SUPERINTENDENCIA DE INDUSTRIA Y COMERCIO	
RAD: 13-171409- -5	FECHA: 2014-07-11 14:13:48
DEP: 2020 DIRECCION DE NUEVAS CREACIONES	EVE: 378 FASE NACIONAL INCLUIDO CAPITULO I
TRA: 11 PCT-PATENTE DE INVENCION CAPITULOS I Y II	FOLIOS: 7
ACT: 519 PRESENTACION

Asunto: Radicación: 13-171409- -5
Trámite: 11
Evento: 378
Actuación: 519
Oficio: 8298
Folios: 7

Título de la solicitud: “Un conjunto de salida con director de fluido e impedir el flujo giratorio del mismo”.

FIG. 3A

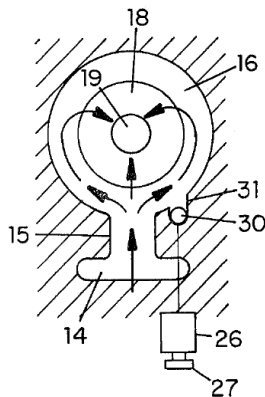
Una primera entrada fluido;	Entrada (14) (Fig. 3A).
Una primera salida de fluido;	Salida (19) (Fig. 3A).
Por lo menos un director de fluido;	No menciona
En donde un fluido entra en el conjunto de salida en una dirección, en otra dirección, o en combinación de las mismas;	Como se aprecia en la figura 3A el fluido ingresa por la entrada (14) y puede dirigirse en varias direcciones como se indica mediante las flechas (Fig. 3A).
En donde por lo menos un director de fluido se ubica adyacente a la salida de fluido y por lo menos rodea parcialmente la salida de fluido.	No menciona

La diferencia entre la invención, definida en la reivindicación 1 y el dispositivo de D1 consiste en que el documento D1 no menciona un director de fluido que se ubica adyacente a la salida del fluido y que rodea la salida de fluido.

Sin embargo, el emplear un director de fluido para regular el caudal y aumentar la eficiencia, es una característica de diseño que se logra con el conocimiento del técnico medianamente versado en la materia, sin el desarrollo de la actividad inventiva toda vez que es de conocimiento en el estado de la técnica el emplear alabes directores en las turbomáquinas, por los cuales pasa el fluido de trabajo antes o después de pasar al rotor a realizar el intercambio energético, y que se encargan de dirigir el fluido en un cierto ángulo, así como acelerarlo para optimizar el funcionamiento de la máquina. Los álabes directores también pueden llegar a funcionar como reguladores de flujo, abriéndose o cerrándose a manera de válvula para regular el caudal que entra a la máquina².

En consecuencia, la persona del oficio normalmente versada en la materia, estaría motivada a incluir un director de flujo en la salida de fluido con el fin de regular el caudal en el dispositivo divulgado en el documento D1 para llegar así al objeto de la reivindicación 1 de la solicitud. Por lo cual se considera obvia.
